NOTIFICATION D'ELECTION
(règle 61.2 du PCT)

INTERNATIONAL PRELIMINARY EXAMINATION REPORT

Applicant's or agent's file reference	FOR FURTHER ACTION See Notification of Transmittal of International Preliminary Examination Report (Form PCT/IPEA/416)	
International application No. PCT/FR99/01768	International filing date (day/month/year) 20 July 1999 (20.07.99)	Priority date (day/month/year) 30 July 1998 (30.07.98)
International Patent Classification (IPC) or national classification and IPC H04L 7/033		
Applicant	THOMSON MULTIMEDIA

PCT/FR99/01768

FIG.1

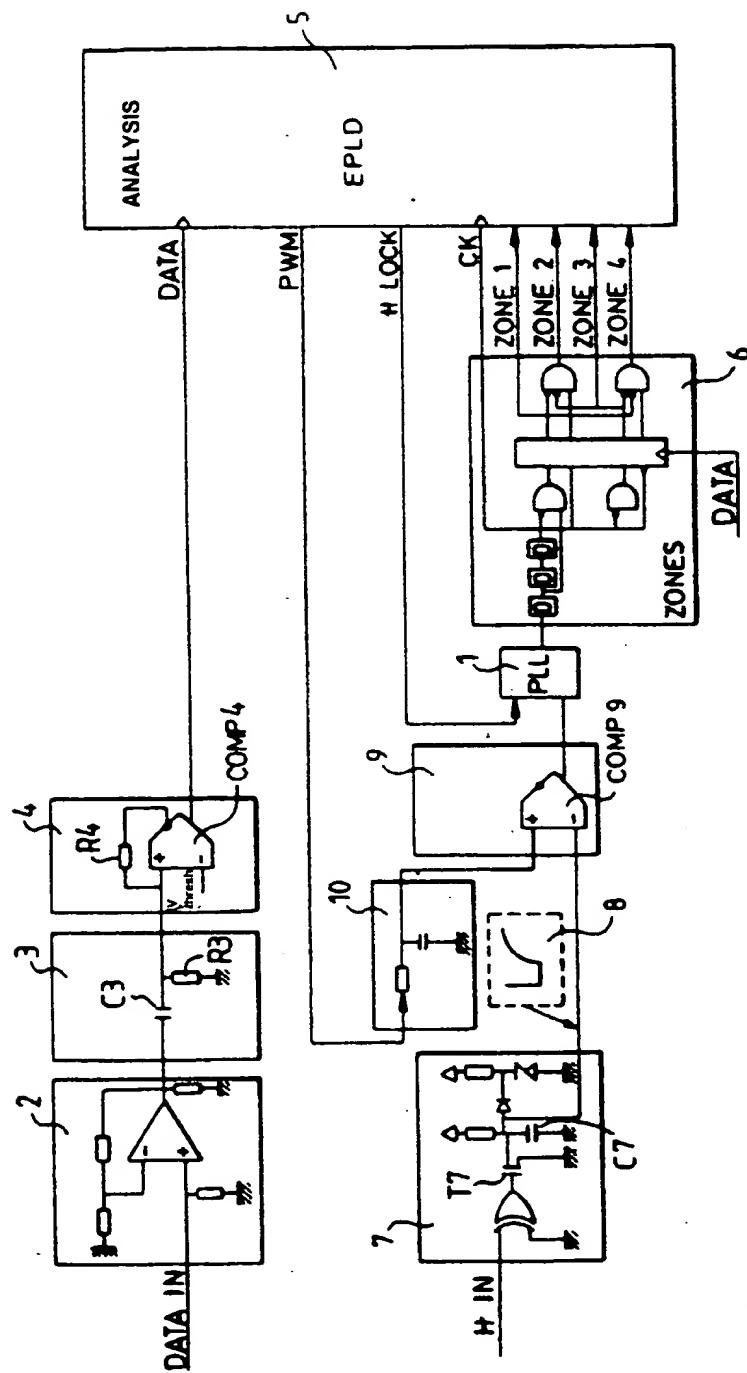
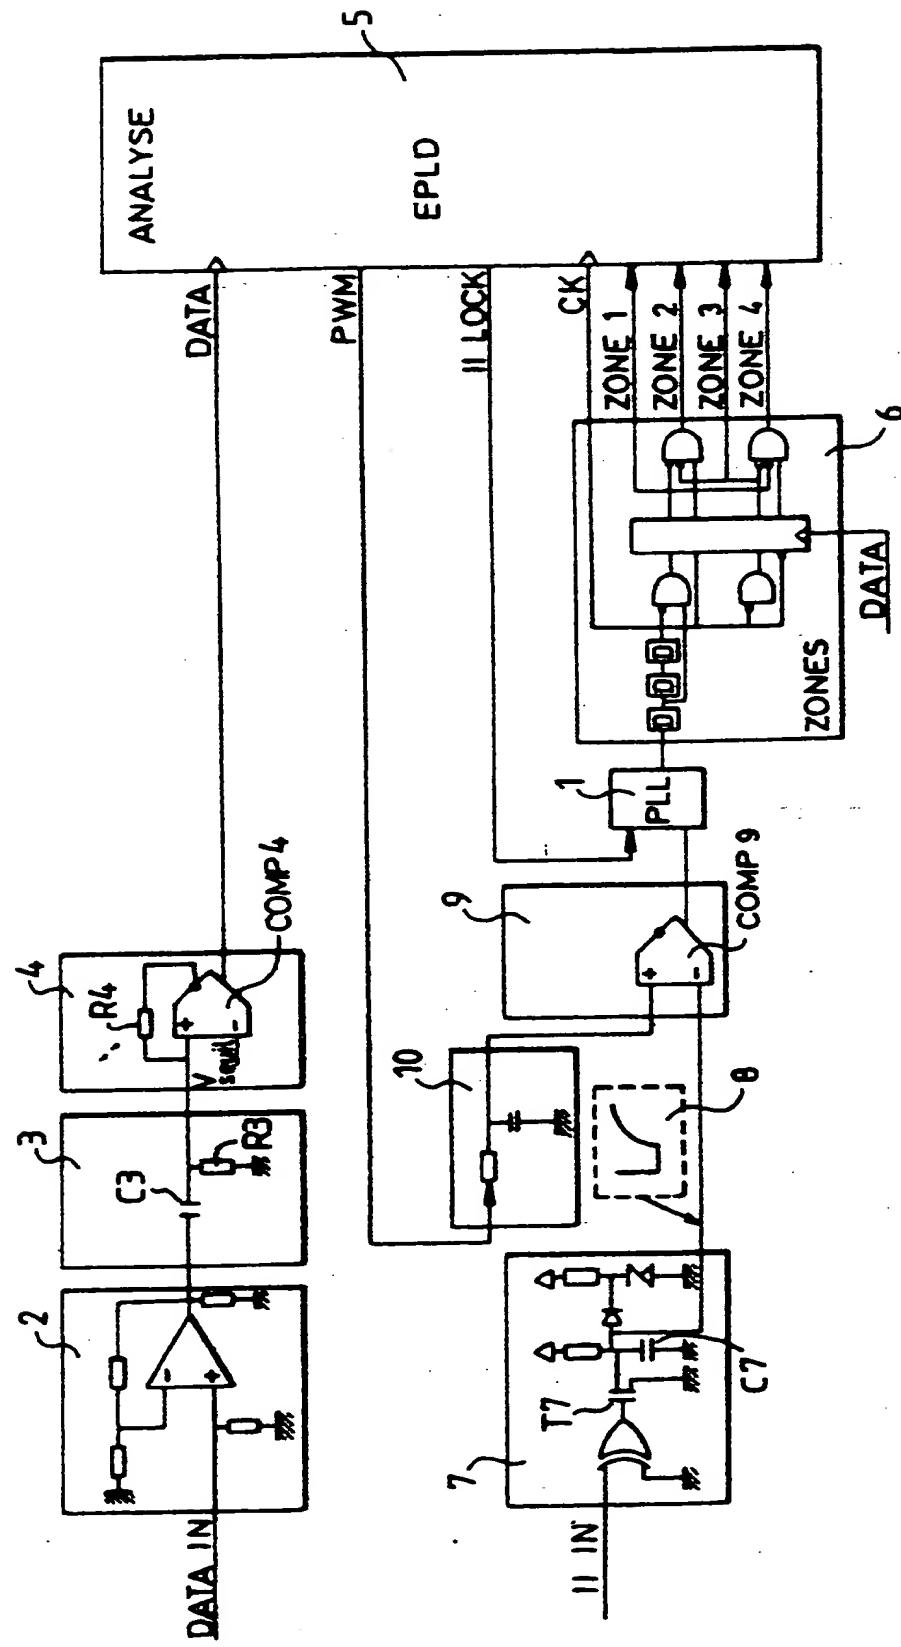
4. To make the claims easier to understand (especially the device claims), they should all contain reference signs in parentheses, in both the preamble and the characterising part (PCT Rule 6.2(b)).
5. The applicants should take this opportunity to correct certain errors in Figure 1: the signals "I I IN" and "I I LOCK" should be replaced by "H IN" and "H LOCK".

6. The reference signs used in the description must appear in the drawings (PCT Rule 11.13(1)). On this issue, the part of the description concerning Figure 1, from the end of page 6 to the beginning of page 7, refers to windows FEN1 and FEN2, but these reference signs do not appear in Figure 1.

Indeed, the device described in the description (and particularly in relation to Figure 1) has not only a programmable electronic circuit but also a PLL circuit, a circuit for creating analysis zones comprising delay circuits, logic gates, etc...

5. L'opportunité devrait être saisie de corriger des erreurs dans la figure 1: les signaux "I I IN" et "I I LOCK" devraient être remplacés par "H IN" et "H LOCK".
6. Les signes de référence mentionnés dans la description doivent apparaître dans les dessins (Règle 11.13(l) PCT). A cet égard, la partie de la description concernant la figure 1, fin de la page 6-début de la page 7, mentionne des fenêtres FEN 1, FEN 2 alors que ces références n'apparaissent pas sur la figure 1.
